| PROYECTO: | OBRA DE RESTAURACION TEATRO COLON. |
| ASUNTO: | ENTREGA NUEVO ESTUDIO DE LAS ISOPTICAS DE LA PLATEA Y LA GALERIA |

Asunto : Isópticas

Opción A. Cotas- 09 03 16 ISO A100.pdf

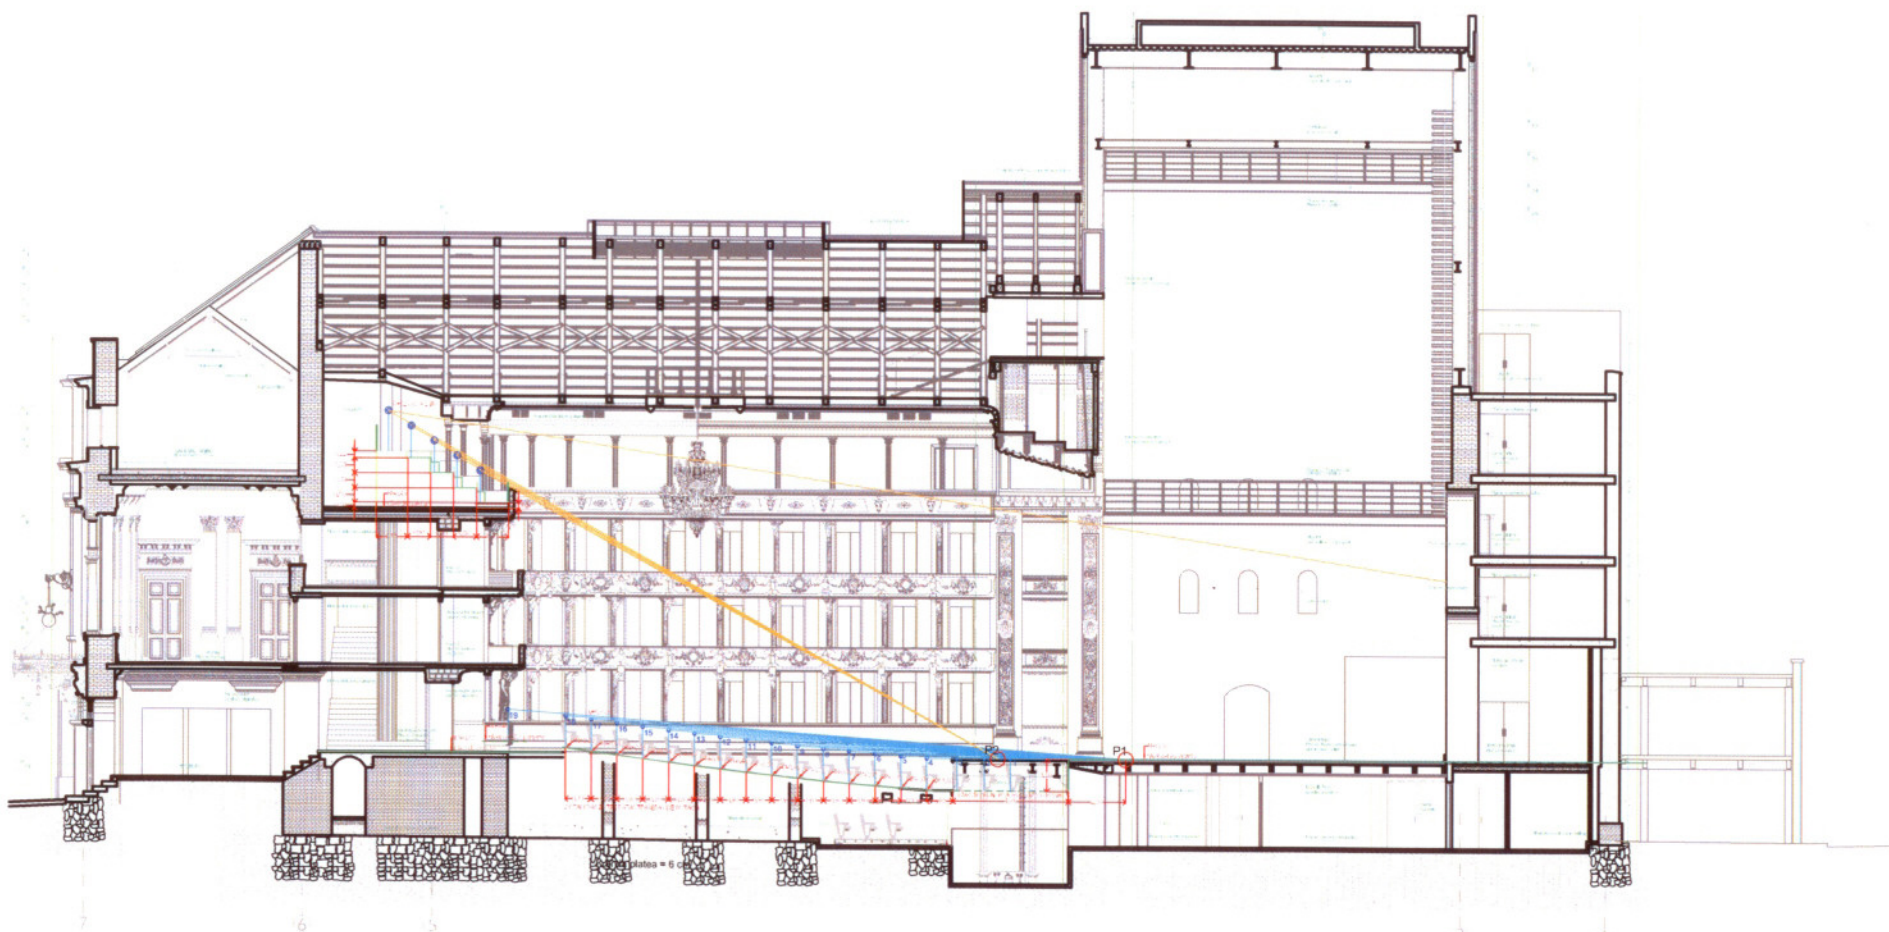
Opción A- Esta opción propone corregir el nivel de la primera fila de manera que no obligue a obstaculizar las visuales en el plano vertical de los espectadores de atrás. Si bien intenta acercarse a conservar el cupo actual, no ayuda a la acústica al reducir el espacio para reverberación, no es cómoda pues las visuales exigen reducir la altura del espacio, es complicada porque implica subir 20 cm. el nivel de la primera fila y añadir un barandal de seguridad y salvo la primera fila los demás espectadores no alcanzan a ver la plataforma completa. Dada la inevitable mala visibilidad debida a las columnas, el beneficio es discutible.

ISÓPTICA DE LA SALA opción B

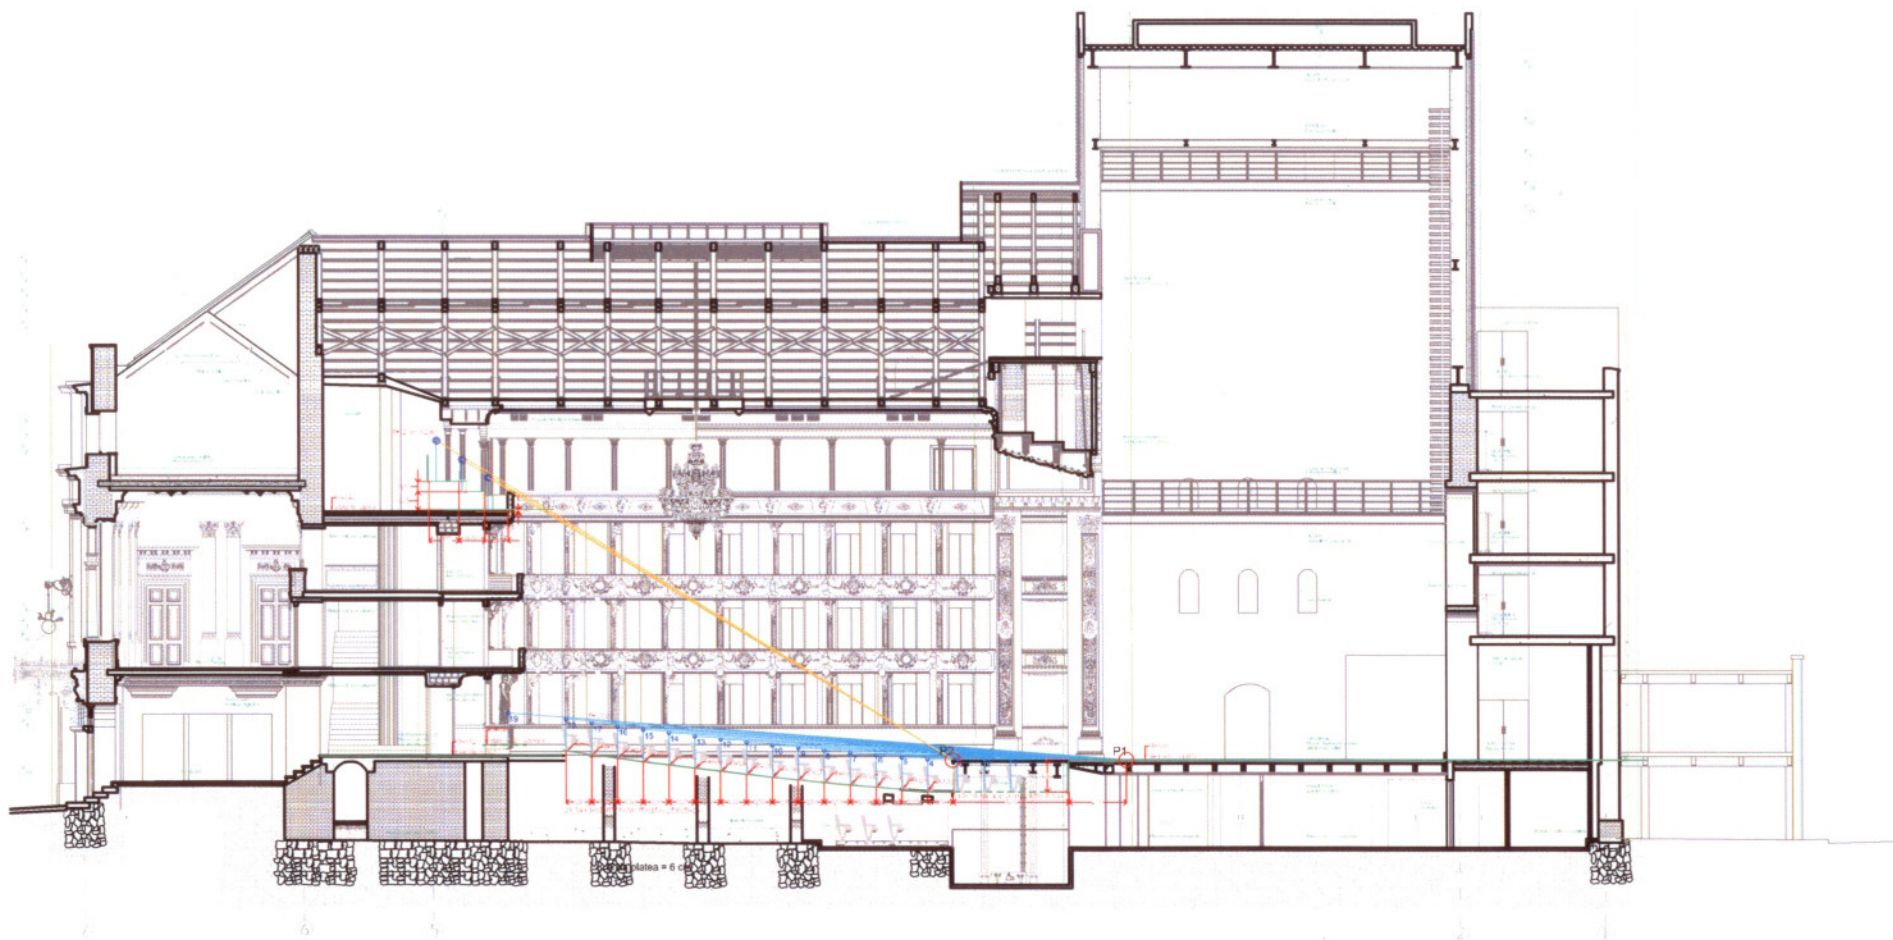
Opción B- A cambio de reducir el cupo a dos filas en bancas y una en bancos altos, la primera fila sólo se elevaría 9.5 cm., los espectadores verían la plataforma completa y mejoraría las condiciones espaciales y la acústica.
